**Европейская экономическая комиссия****Комитет по внутреннему транспорту****Всемирный форум для согласования правил
в области транспортных средств****Рабочая группа по общим предписаниям,
касающимся безопасности****Сто двадцать седьмая сессия**

Правила № 125 ООН (поле обзора водителя спереди)**Предложение по поправкам серии 03 к Правилам № 125
ООН (поле обзора водителя спереди)****Представлено неофициальной рабочей группой по системам
помощи для поля обзора***

Схема знаков официального утверждения

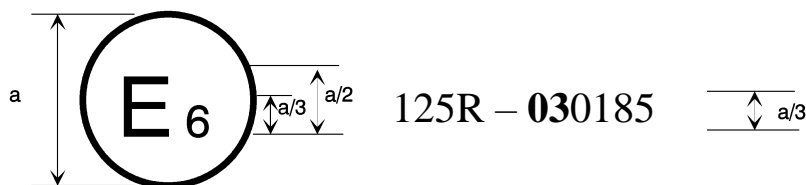
Приложение 2 изменить следующим образом:

Приведенный выше знак официального утверждения, проставленный на транспортном средстве, указывает, что в отношении поля обзора водителя спереди данный тип транспортного средства был официально утвержден в Бельгии (E 6) на основании Правил № 125 ООН. Первые две цифры номера официального утверждения указывают на то, что официальное утверждение было предоставлено в соответствии с предписаниями Правил № 125 ООН с внесенными в них поправками серии 03».
